Kurzstellungnahme zum Themenkomplex

„Notfallplanung“

Arbeitsgruppe Optionen – Rückholung (AGO)

Abgestimmte Endfassung vom 18.12.2012

Abb. 1: Vorstellung der AGO zu den Wechselwirkungen zwischen Notfallplanung und Planung von Rückholung / Faktenerhebung

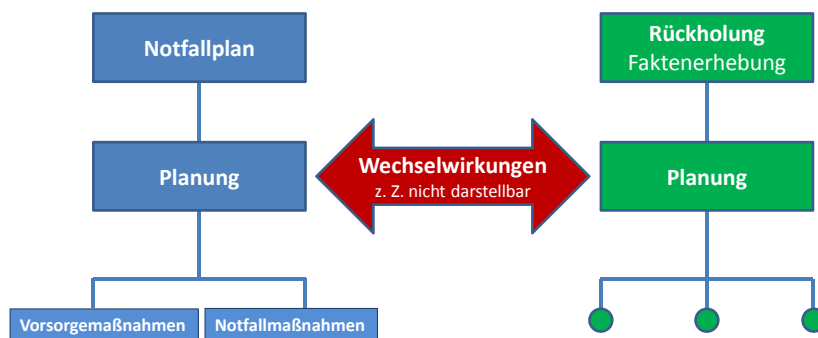
Mit Abbildung 1 soll verdeutlicht werden, dass auf Basis der Planungen für den Notfallplan und die Rückholung / Faktenerhebung deren Wechselwirkungen zu berücksichtigen sind. Da aufgrund noch fehlender Datengrundlage aus der Faktenerhebung noch keine Planung für die Rückholung erstellt wurde, können gegenwärtig die Wechselwirkungen zwischen den Planungen für den Notfallplan und die Rückholung nicht dargestellt und bewertet werden.
